Vår dato: 19.06.2026
Vår ref.: 202106514-4 Oppgi ved kontakt
Dykkar ref.: DokumentID 26/13180

NVE fremjar motsegn - Områdereguleringsplan for Øystese sentrum - Kvam herad

#2-#4 bruer

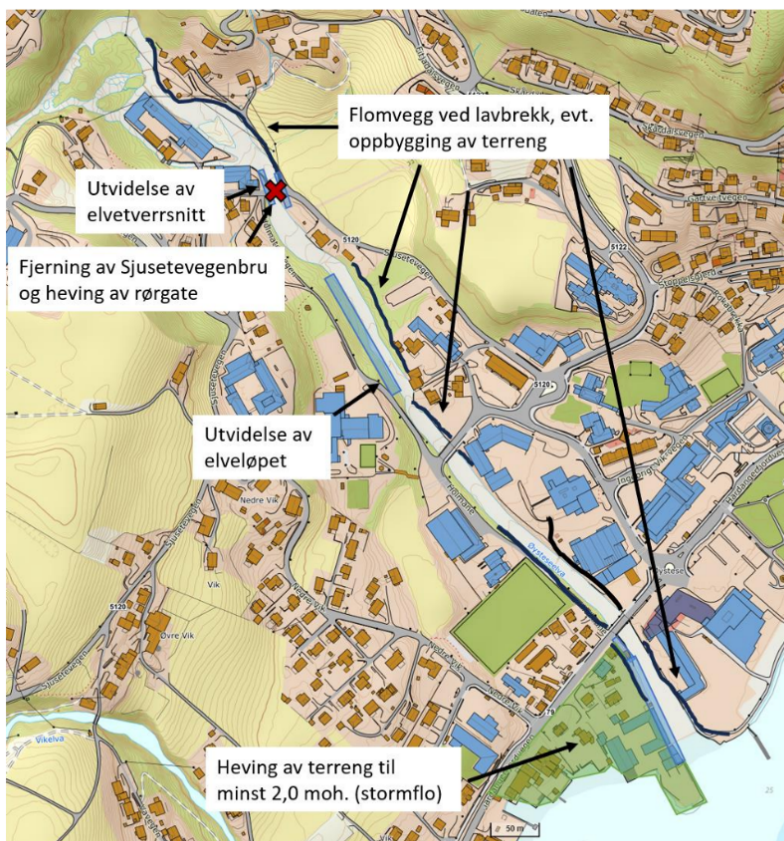
NVE vurderer at dei nemnde bruene (#2-#4) i planframlegget ikkje vil påverke verneverdiane eller allmenne interesser i vassdraget nemneverdig. Vi forutset at bruene blir etablert flaumsikkert, med minst mogeleg inngrep i vassdraget, og at det blir lagt til rette for reetablering av kantvegetasjon til sides for dei.
